# **Atividade de Produção e Escoamento de Petróleo e Gás Natural do Polo Pré-Sal da Bacia de Santos – Etapa 3**

**Resposta a Parecer Técnico nº 320/2018-  
COPROD/CGMAC/DILIC**

**II.2 Caracterização da Atividade  
III. Considerações Gerais**

Janeiro/2019

Figura 1: Sistema de compressão de gás dos FPSOs Replicantes

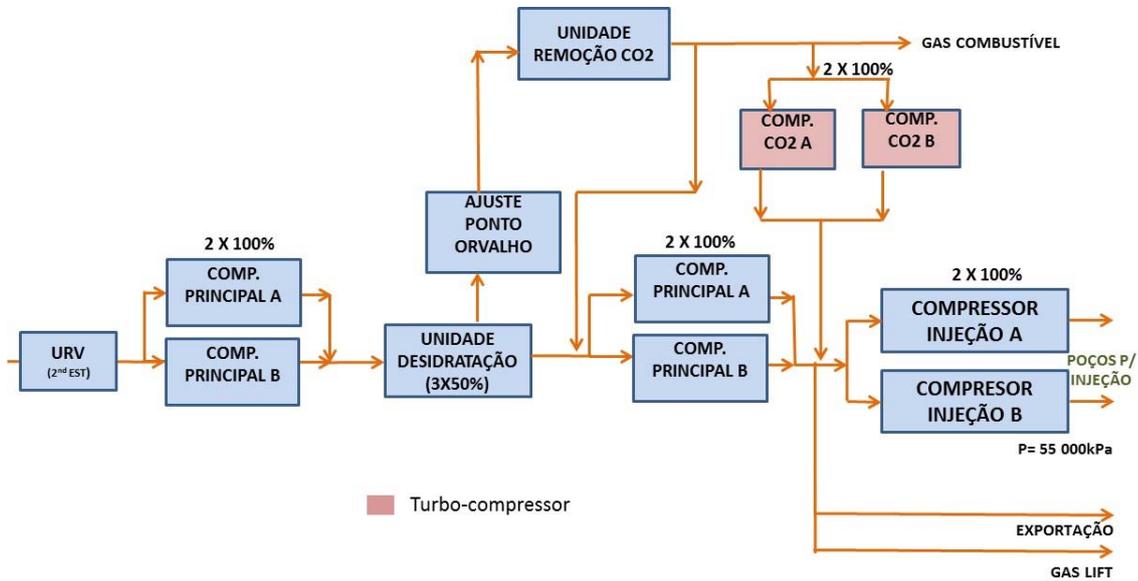
*Consideram-se os esclarecimentos insuficientes para justificar as diferenças observadas, de modo que, solicita-se maior detalhamento das informações para demonstrar mais claramente as causas destas diferenças e justificar os valores informados.*

Sobre a diferença da estimativa de emissões dos turbocompressores entre os projetos FPSOs Replicante/Teórico e os FPSOs de Libra (Campo de Mero) é devida a diferença entre os tipos de acionadores dos sistemas de compressão. Nos projetos de FPSO Replicante/Teórico somente o sistema de compressão de CO<sub>2</sub> adota a turbina como acionador, conforme apresentado na Figura 1. Como durante o comissionamento, o sistema de compressão de CO<sub>2</sub> é um dos últimos sistemas

a ser comissionado, desta forma, as emissões deste equipamento ocorrem somente nos últimos meses de comissionamento.
